正誤表

2026年度版『わかって合格る二級建築士 基本テキスト』

11758-3

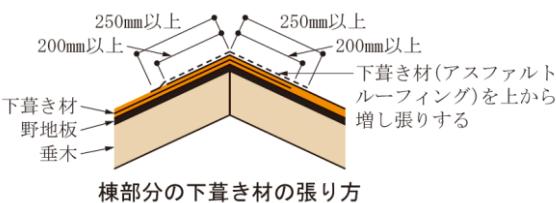
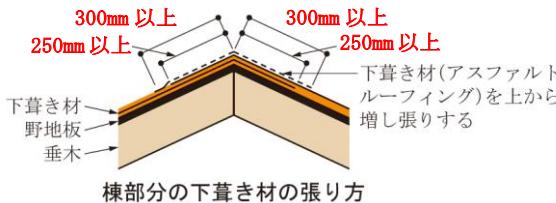
ページ	誤	正
891	<p>上から5行目・7行目、本文右の図 <u>200mm以上</u>の左右折り掛け～ <u>左右250mm以上</u>の一枚もの～</p>  <p>250mm以上 200mm以上 250mm以上 200mm以上 下葺き材(アスファルトルーフィング)を上から増し張りする 棟部分の下葺き材の張り方</p>	<p>250mm以上の左右折り掛け～ 左右300mm以上の一枚もの～</p>  <p>300mm以上 250mm以上 300mm以上 250mm以上 下葺き材(アスファルトルーフィング)を上から増し張りする 棟部分の下葺き材の張り方</p>
